# FSN - Field Safety Notice

## R82, High-low:xo & Wombat Living

### Dispositifs concernés par le présent Avis de sécurité sur le terrain.

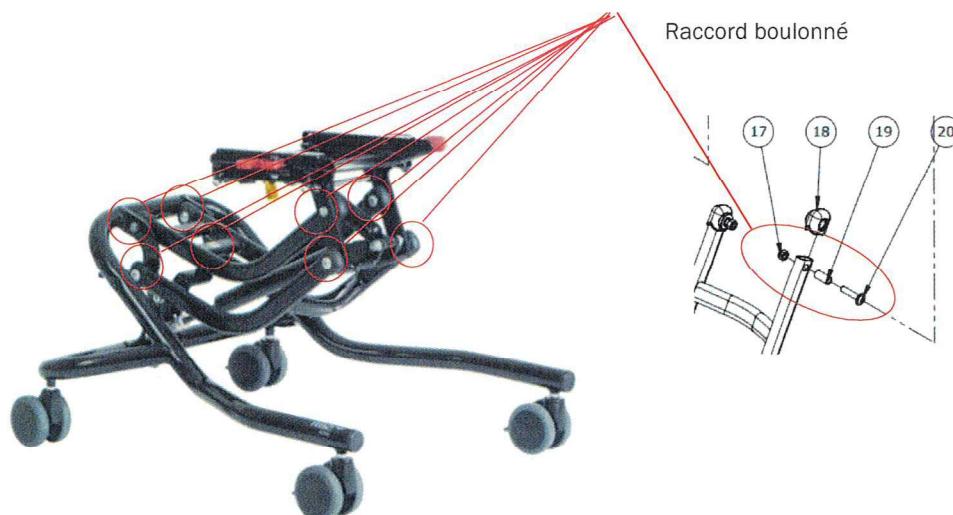
Un faible nombre de rapports reçus des clients, inférieur à 0,12 % des unités vendues, indique qu'un ou plusieurs boulons des assemblages boulonnés des bras porteurs peuvent ne pas être suffisamment serrés, ce qui peut entraîner une oscillation du châssis ou une rupture de l'assemblage boulonné si les boulons ne sont pas serrés correctement. Cette situation peut présenter un risque pour le dispositif et l'utilisateur.

Vous trouverez ci-après des instructions pour effectuer une procédure de resserrage des boulons et écrous dans les assemblages boulonnés sur le dispositif. Voir ci-dessous dans les cercles rouges (8 emplacements).

Pour atténuer ce risque, nous vous recommandons par la présente de resserrer les boulons des bras porteurs du dispositif. Veuillez effectuer la procédure de resserrage suivante pour les 8 raccords boulonnés du dispositif (sans l'utilisateur dans le dispositif). Effectuez la procédure de resserrage avant de continuer à utiliser le dispositif ou de le remettre à vos clients.
